Abwägungsvorschläge zu den Eingaben der Bürger

83. Änderung FNP - Sachlicher Teilflächennutzungsplan „Windenergie“

Verfahren: § 3 (2) BauGB

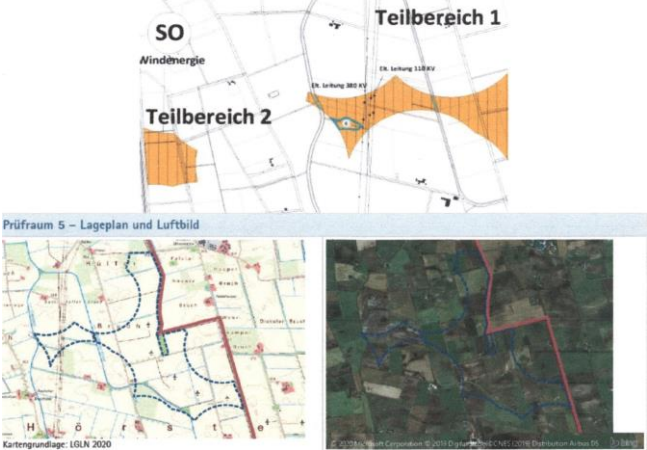
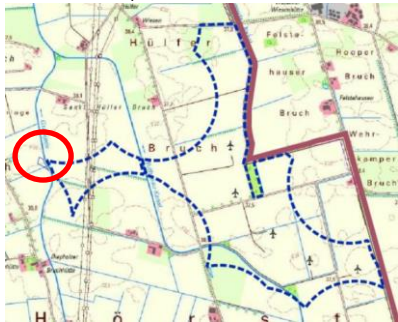
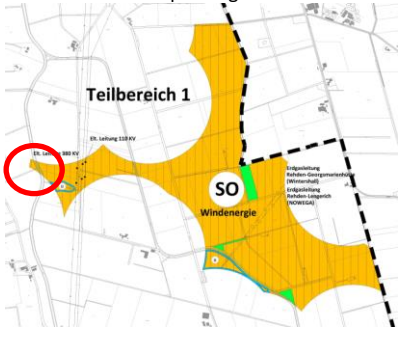
Eingabe 1 – Bürger 5	In den veröffentlichten Unterlagen zur Öffentliche Auslegung des Entwurfes des sachlichen Teilflächennutzungsplanes Windenergie (83. Änderung des Flächennutzungsplanes) der Stadt Diepholz habe ich diverse Auffälligkeiten, Ungereimtheiten und Fehler bemerkt, die ich hiermit in das Verfahren einbringe: 1.) Planzeichnungen In den Planzeichnungen der diversen veröffentlichten Unterlagen wird die westliche Grenze des Teilbereich 1 unterschiedlich dargestellt. Mal reicht sie in westlicher Richtung über den Flusslauf der Grawiede hin aus, mal endet die Grenze an der Grawiede. Aus allen Ausführungen ist nicht ersichtlich, welche Zeichnung denn tatsächlich gilt. Verfolgt man die weiteren Unterlagen, so wird diese Grenze in den Planunterlagen immer wieder anders dargestellt. <i>Vom Einwender beigegefügte Abbildungen:</i>
----------------------	--

Beschlussempfehlung	Die 83. Änderung des FNP besteht aus einer Planzeichnung mit drei Beikarten. Nur diese ist in ihren Abgrenzungen verbindlich. Die Grenzen der Sondergebiete in den drei Teilbereichen sind eindeutig bestimmt und in der Begründung dargelegt. Es ist jeweils offengelegt, ob sich die Grenze zu einem Abstandsradius zu einem Wohnhaus oder als Grenze zu einer harten oder weichen sonstigen Tabufläche ergibt. In der Standortanalyse ist zwingend immer das gesamte Stadtgebiet in der Betrachtung, insoweit ist hier mit unterschiedlichen Kartendarstellungen und z.T. unmaßstäblichen Luftbildern mit Übertragungen zur Veranschaulichung gearbeitet worden. Bei der 83. FNP Darstellung und den ausgewählten Teilbereichen ist zusätzlich eine Feinanalyse erfolgt. So wurde bei der Planzeichnung der 83. Änderung berücksichtigt, dass der Abstand des Sondergebietes in seiner kürzesten Distanz und damit tatsächlich von der nächstgelegenen Ecke eines Wohnhauses gegriffen wird (kürzeste Distanz) und nicht, wie in der vorgeschalteten Standortanalyse mit mehreren tausend Häusern von einem mittig auf dem Haus gesetzten Punkt. Leichte Flächenabweichungen zu den ermittelten Prüfräumen der vorgeschalteten Standortanalyse sind sowohl im Einzelfall wie auch in der Summe äußerst geringfügig (siehe hierzu auch die nachfolgende Abbildung mit Markierung der Abweichung). Sie beeinflussen nicht die grundlegenden Sachverhalte. Standortanalyse: Darstellung auf Kartengrundlage LGLN-ohne Maßstab,  Darstellung in Planzeichnung zu 83. Änderung, Maßstab 1:10.000 nach Feinprüfung

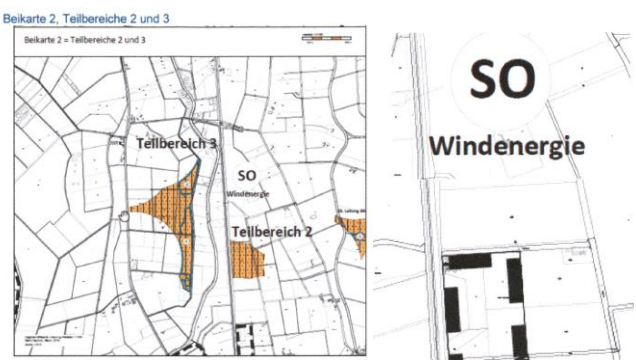
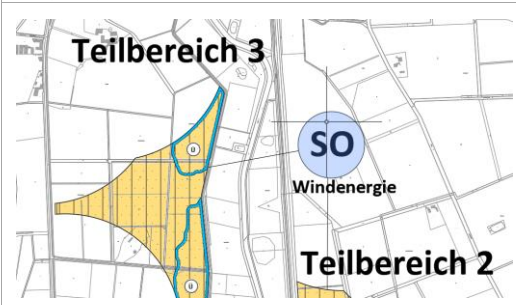
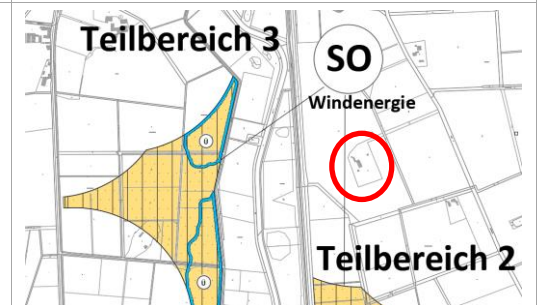
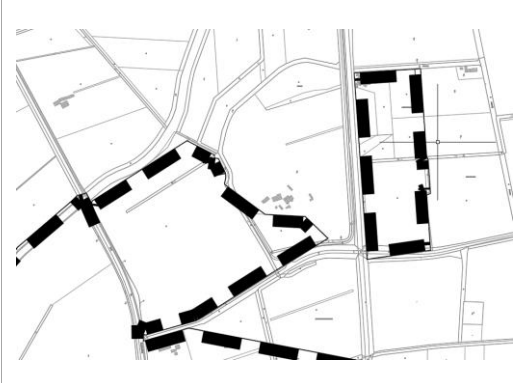
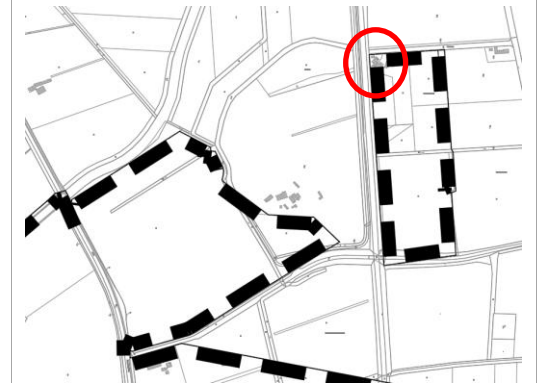
Eingabe 2 – Bürger 5	Dem unbefangenen Beobachter muss das Gebiet um den Teilbereich 2 mit nur wenigen Anwesen erscheinen. Das Anwesen Triftweg Nr. 52 wurde durch den o.a. Plan mit dem Symbol „SO Windenergie“ wegretuschiert. Das gleiche gilt für die südlichen Anwesen Hohnhorst 72 und 72a in der Lembrucher Enklave. Es ist zwar richtig, die Gemeindegrenze in der Planzeichnung darzustellen, jedoch ist eine Form zu wählen, die auch die betroffenen Anwesen zeichnerisch darstellt. In beiden Fällen können nur Personen mit Ortskenntnissen diese Fehler entdecken. Für andere Personen kann der Eindruck entstehen, das Gebiet um den Teilbereich 2 sei weitestgehend menschenleer. Es stellt sich daher die Frage, ob in der Auslegung die Plankarte mit den zeichnerischen Darstellungen korrekt erstellt wurde. Unbefangene Bürger ohne Ortskenntnisse können einen falschen Eindruck gewinnen, was sich auch auf deren Stellungnahmen bzw. nicht eingereichten Stellungnahmen auswirken kann. Zu prüfen ist, ob dieser Fehler so gravierend ist, dass eine erneute Auslegung mit korrekten Planunterlagen erforderlich wird.

<i>Vom Einwender beigefügte Abbildungen:</i> Planzeichnung, Beikarte 2, Teilbereiche 2 und 3 				
Beschlussempfehlung	Eine Überlagerung von Aussagen in der Grundkarte durch Planzeichen oder die Geltungsbereichsgrenze wird redaktionell anpasst. Die Stadt kann nicht erkennen, dass durch die zeichnerische Abdeckung von zwei Wohnhäusern in der Kartengrundlage 1:10.000 infolge von Planzeichen gravierende Fehler entstanden sind, die eine ordnungsgemäße Abwägung behindert haben. Der Geltungsbereich der 83. Änderung des FNP umfasst das ganze Stadtgebiet womit implizit auch alle Bürger angesprochen sind. In der Begründung sind zudem alle nächstgelegenen Wohnhäuser zu den gewählten Teilbereichen gelistet. Für beide - durch die zeichnerische Überlagerung betroffenen Wohnhäuser - wurden im Verfahren Stellungnahmen abgegeben. <table border="1"> <tr> <td data-bbox="464 952 981 1288"> Vorgetragene Kritik – Haus in Karte nicht sichtbar  </td><td data-bbox="981 952 1527 1288"> Redaktionelle Anpassung durch Verschiebung  </td></tr> <tr> <td data-bbox="464 1288 981 1702"> Vorgetragene Kritik – Haus in Karte nicht sichtbar  </td><td data-bbox="981 1288 1527 1702"> Redaktionelle Anpassung  </td></tr> </table>	Vorgetragene Kritik – Haus in Karte nicht sichtbar 	Redaktionelle Anpassung durch Verschiebung 	Vorgetragene Kritik – Haus in Karte nicht sichtbar 	Redaktionelle Anpassung 
Vorgetragene Kritik – Haus in Karte nicht sichtbar 	Redaktionelle Anpassung durch Verschiebung 				
Vorgetragene Kritik – Haus in Karte nicht sichtbar 	Redaktionelle Anpassung 				
Eingabe 3 – Bürger 5	2.) Umzingelungswirkung Schon in der frühzeitigen Öffentlichkeitsbeteiligung haben die Einwohner des Diepholzer Bruches mit Recht auf die Umzingelungswirkung gemäß der ersten Planung hingewiesen. In der Öffentlichen Auslegung wurde daher der Prüfraum 6 (südliches Diepholzer Bruch) zu Gunsten der Prüfräume 7a (westlich der Lohne — jetzt Teilbereich 3) und 7b (östlich der Lohne — jetzt Teilbereich 2) herausgenommen. Die jetzt veröffentlichten Planunterlagen bestätigen eine Umzingelungswirkung für 4 Anwesen, ohne diese jedoch abweichend zum Diepholzer Bruch, zu benennen. <i>Vom Einwender beigefügte Abbildung:</i>

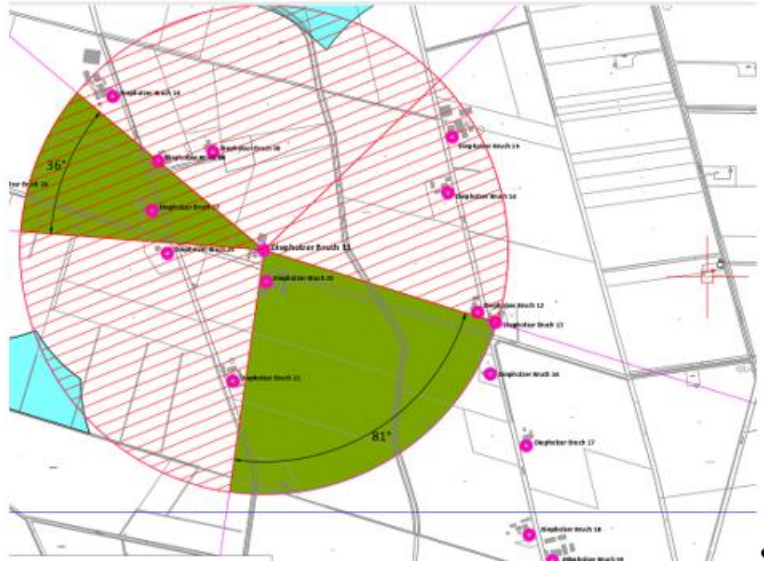
Eine ähnlich zu bewertende Blicksituation wie bei der Adresse Diepholzer-Bruch 11 ergäbe sich etwa für 15 weitere Häuser (mit rotem Punkt markiert, nebenstehend sind die Adressen aufgeführt).¶

Diepholzer-Bruch-4¶

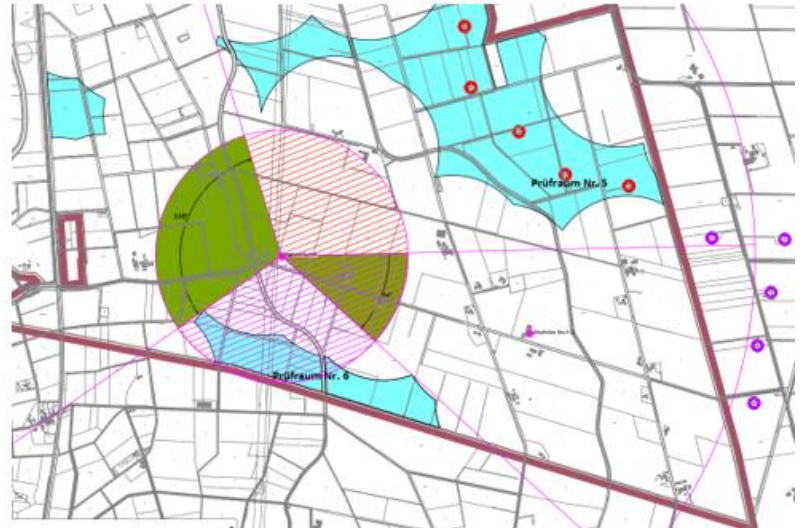
Für den Bereich des Wohnhauses Diepholzer-Bruch 4 ergibt sich nach Westen ein WEA-freies Blickfeld mit 108°. Hier beeinflussen die drei von Nord nach Süd verlaufenden Hochspannungsleitungen den Blick. Die freie Blickachse nach Südosten weist einen Winkel von 44° auf und gilt damit nicht mehr als freies Blickfeld. Zudem könnten am Horizont (außerhalb von 3 km) durchaus noch die WEA von Rehden wahrnehmbar sein.¶

Diepholzer-Bruch-3
Diepholzer-Bruch-6
Diepholzer-Bruch-24

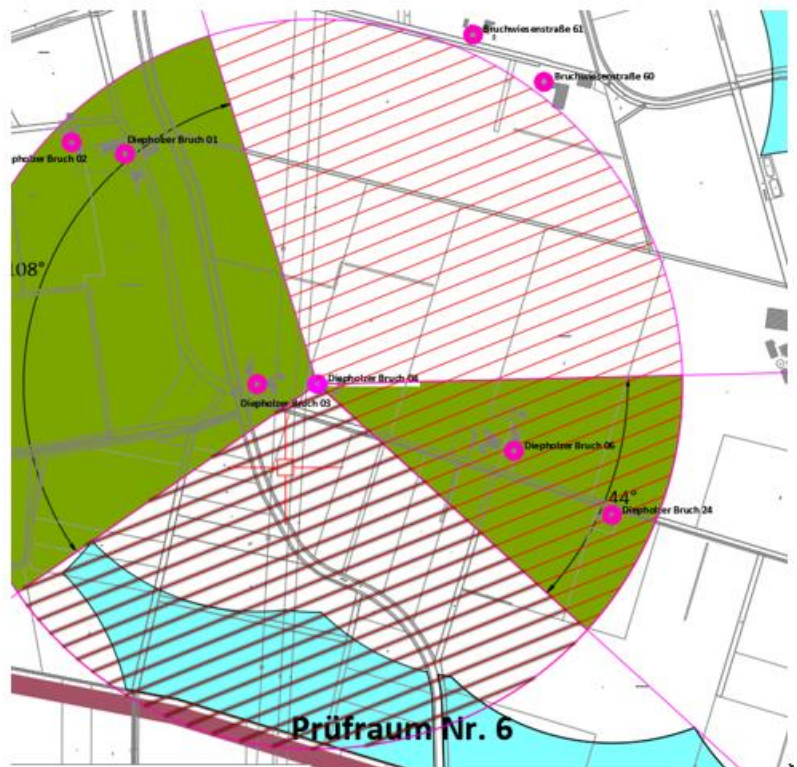
Eine ähnlich zu bewertende Blicksituation wie bei Diepholzer-Bruch-4 ergäbe sich für die nebenstehenden 3 Häuser (mit rotem Punkt markiert)

Bruchwiesenstr.-60
Bruchwiesenstr.-61

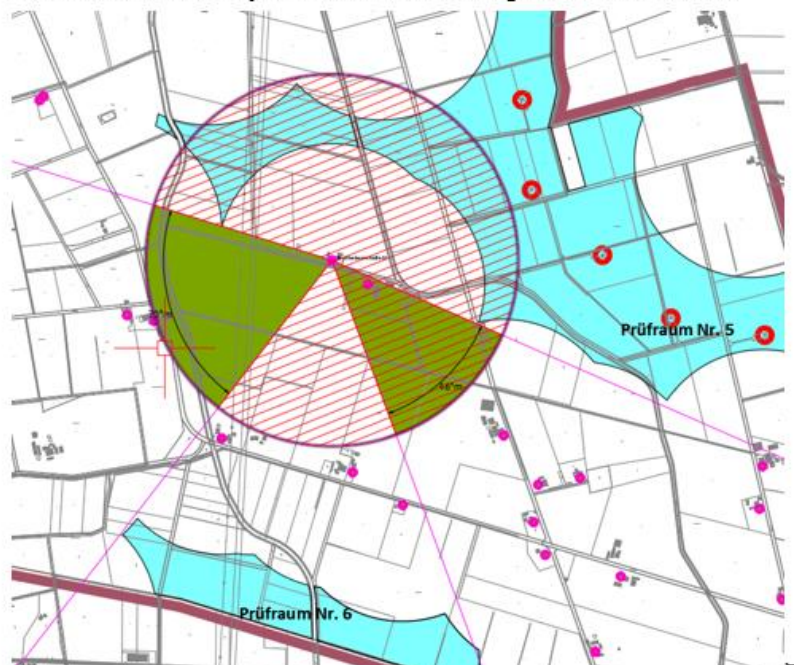
Für die Häuser Bruchwiesenstraße-60 und -61 ergäben sich die geringsten freien Blickachsen. Nach Südwesten verbliebe bei der Wahl von Prüfraum-5 und Prüfraum-Nr.-6 ein freier Blickwinkel von 70°, nach Südosten eine Achse von 46°, womit jedoch keine freie Sicht gewährleistet wäre.

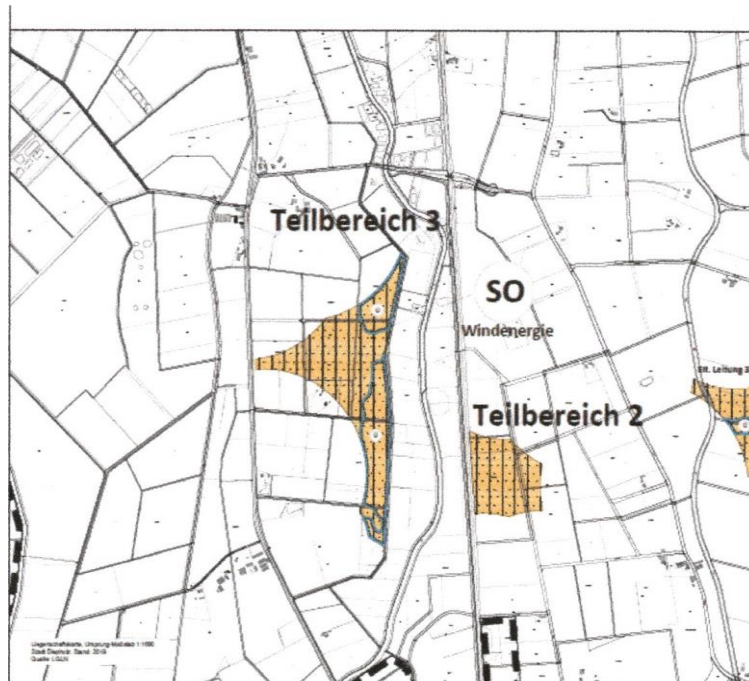
Hiermit möchte ich meine Stellungnahme zum oben genannten Windenergie-Vorhaben einreichen. In den veröffentlichten Unterlagen ist mir in dem Plan unten (Beikarte 2 = Teilbereich 2 und 3) aufgefallen, dass mein Anwesen am Triftwegdurch das Symbol „SO Windenergie“ zum größten Teil verdeckt wird. Nicht ortskundigen Betrachtern könnte der Eindruck entstehen, dass dort keine Gebäude vorhanden sind. Anbei lege ich einen Auszug aus den Katasterunterlagen bei in dem mein Grundstück deutlich gekennzeichnet ist.

Ich stelle in Frage, ob mein Grundstück bei der Planung der Windenergie-Anlagen berücksichtigt wurde. Zudem frage ich mich, ob ein ausreichender Abstand von der geplanten Windenergie-Anlage im Teilbereich 2 zu meinem Anwesen eingehalten werden kann und befürchte durch die geringe Entfernung eine vermehrte Geräuschentwicklung durch die Rotorblätter der Anlage sowie Schattenwurf.

Beschlussempfehlung	Das Haus wurde mit einem 500m Tabukreis berücksichtigt. Das Planzeichen wird redaktionell verschoben, so dass das Wohnhaus in der Kartengrundlage nun sichtbar bleibt. Die sich durch WEA ergebenden Immissionen dürfen in keinem Fall so hoch sein, dass sie die allgemein anerkannten und gültigen Grenzwerte (DIN 18005, TA-Lärm, Immissionsschutzgesetz) für die Anwohner überschreiten. Diese Berechnungsgrundlagen für Immissionen und die Orientierungs- bzw. Grenzwerte gelten für alle Bürger und für alle Planungen gleichermaßen (gleiches Recht für alle). Ihre Einhaltung wird im Baugenehmigungsverfahren geprüft.
Eingabe 2 – Bürger 6	Des Weiteren nehme ich Bezug auf den vollen Inhalt der Stellungnahme von Herrn Ich bitte um eine Rückantwort zu meiner Stellungnahme.
Beschlussempfehlung	Das Schreiben bezieht sich auch auf die Eingabe von Bürger 5. Zu den Abwägungen siehe dort. Nach erfolgter Abwägung durch die politischen Gremien der Stadt Diepholz wird das Ergebnis mitgeteilt.

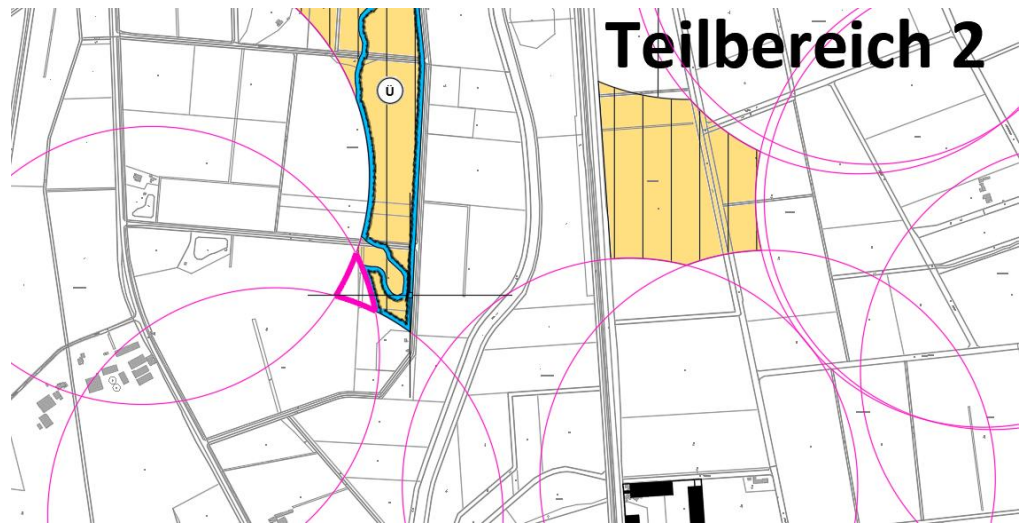
Eingabe - Westwind	Bei der Einsicht des Planentwurf zum Teilflächennutzungsplan Windenergie ist uns aufgefallen, dass bei der Restriktion des Teilbereich 3 ein Wohnhaus angesetzt wurde welches faktisch nicht mehr vorhanden ist. Sie finden die passende Karte unter „Anlage 4-Entwurf Begründung mit integrierter Standortanalyse" auf der Seite 91. Es handelt sich um das Wohnhaus mit der Anschrift „Graftlage 46". Der Grundstückseigentümer hat uns mitgeteilt, dass das Gebäude schon vor einigen Jahren abgerissen wurde. Anbei erhalten Sie eine Übersichtskarte zum Sachverhalt. <i>Vom Einwender beigefügte Abbildung:</i> 
Beschlussempfehlung	Die Prüfung hat ergeben, dass infolge des tatsächlich mittlerweile abgebrochenen Wohnhauses kein 500 m Tabukreis zu berücksichtigen ist und insoweit der Prüfraumes Nr. 7 bzw. der Teilbereich 3 entsprechend dem Vorgehen in der Standortanalyse auch vergrößert wird. Der Sachverhalt wird in die Planzeichnung übernommen, die Begründung wird entsprechend angepasst. Der Sachverhalt wurde in den politischen Gremien vorgestellt und war als vorliegende Stellungnahme auch Bestandteil der förmlichen Beteiligung. Es handelt sich um eine rd. 4.800 m² große Fläche am äußersten südwestlichsten Gebietsrand (siehe nachfolgende Übersicht pink hervorgehoben). Die Fläche von 4.800 m² könnte dann

Bedeutung für die Belange der Windenergie erlangen, wenn es um die überstrichene Fläche von Rotoren geht, denn diese müssen innerhalb der dargestellten Sonderbauflächen liegen, oder aber um eine Feinjustierung bezogen auf die Belange des Überschwemmungsgebietes.

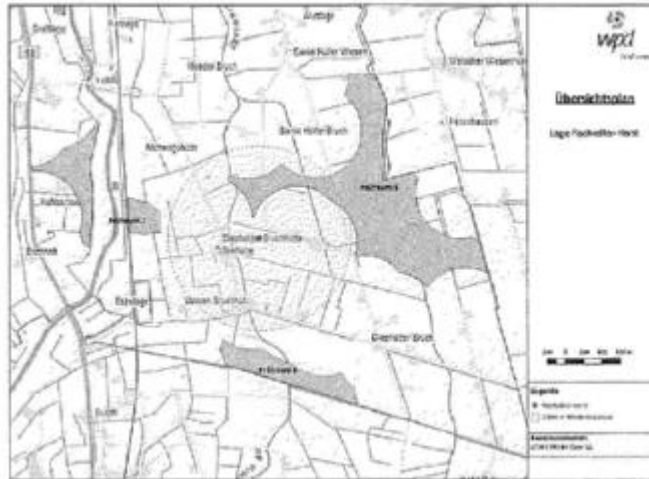
Eingabe 4 – Wpd	1. Alte Datengrundlage Die Auswahl der Konzentrationsflächen Nr. 5 und Nr. 7 als Standorte für die Windenergie basiert auf einer alten Datengrundlage und ist daher bereits zum jetzigen Zeitpunkt erkennbar fehlerhaft. Der durch das Gutachterbüro „Institut für angewandte Biologie Freiburg“ bei einer Begehung am 24. April 2020 entdeckte (und dem Landkreis Diepholz gemeldete) Fischadler-Horst wird nicht berücksichtigt. Die Entdeckung des Horstes aber hat erhebliche Auswirkungen auf die Darstellung der Windkonzentrationsflächen Nr. 5 und Nr. 7 im Flächennutzungsplan. Der Horst befindet sich, wie aus unten abgebildeter Karte ersichtlich, auf einem Hochspannungsmast in unmittelbarer Nähe zum westlichen Bereich der Konzentrationsfläche Nr. 5. Ein ganzer Teil der Konzentrationszone befindet sich dabei innerhalb des von der Länderarbeitsgemeinschaft der Vogelschutzwarten (Stand 2015, sog. Helgoländer Papier) empfohlenen Mindestabstandes von 1000 m um den Horst und ist folglich aus artenschutzrechtlichen Gründen für die Windenergienutzung erkennbar und nachhaltig ungeeignet. In der Konsequenz muss die Konzentrationszone Nr. 5 um mindestens diesen Bereich, ggf. sogar noch deutlich mehr, eingekürzt werden.

In Bezug auf die Konzentrationszone Nr. 7 ist folgendes zu berücksichtigen: Gemäß Länderarbeitsgemeinschaft sollten „im Prüfbereich von 4.000 Metern um die Horste [des Fischadlers] die bevorzugten Nahrungsgewässer sowie die regelmäßig genutzten Flugkorridore dorthin und zu weiteren Nahrungsgewässern, die außerhalb des Prüfbereiches liegen, berücksichtigt werden. Die GPS-Telemetrie eines Männchens, bei dem 37% der Ortungen in einem 14 km entfernten Nahrungshabitat lagen (...) zeigt, wie wichtig die Freihaltung solcher Flugkorridore sein kann (LAG VSW 2015, Seite 24). D.h., für einen Fischadler-Horst müssen regelmäßig Raumnutzungsanalysen durchgeführt werden, um festzustellen, welche Flugrouten die Tiere rund um den Horst und zu ihren bevorzugten Nahrungsflächen nutzen. Eine solche Raumnutzungsanalyse führt das oben genannte Gutachterbüro aktuell im Auftrag unserer Mandantin und in Abstimmung mit dem Landkreis durch, und zwar im Rahmen der avifaunistischen Prüfung der von unserer Mandantin avisierten Standorte im Prüfraum 6. Erste Ergebnisse des Gutachtens zeigen, dass das Nahrungshabitat des Fischadlers nordwestlich des Horstes, nördlich der Fläche Nr. 7, und hier entlang des Flusses Lohne und im Bereich der Fischteiche liegt, die in obiger Karte dargestellt sind.

Beschlussempfehlung	Die Ausführungen zu den neueren avifaunistischen Erkenntnissen (Fischadlerhorst auf Hochspannungsmast) wurden in den politischen Gremien behandelt und als umweltbezogene Stellungnahme im Rahmen der förmlichen Beteiligung mit ausgelegt. Es erfolgte parallel zum Beteiligungsverfahren eine Abstimmung mit der UNB zu der Problematik. Danach sind die drei Teilbereiche aus naturschutzbehördlicher Sicht unbenommen der Neuansiedlung des Fischadlerpaares grundsätzlich als Standorte für WEA geeignet. Auf der nachgelagerten Planungs-/Antragsebene ist das Vorkommen des Fischadlers in den vertiefenden Untersuchungen zwingend zu berücksichtigen. In diesem Zusammenhang wird darauf hingewiesen, dass es möglich ist, dass aufgrund neuer Erkenntnisse im Rahmen der vertiefenden Untersuchungen einzelne Anlagenstandorte innerhalb der Teilflächen des Sondergebietes nicht realisiert werden können. Dies könnte insbesondere für den Teilbereich 1 der Fall sein, wenn kein ausreichender Abstand zum Fischadlerhorst eingehalten werden kann. Die Ergebnisse der naturschutzfachlichen Bewertung werden der Begründung und dem Umweltbericht angefügt.
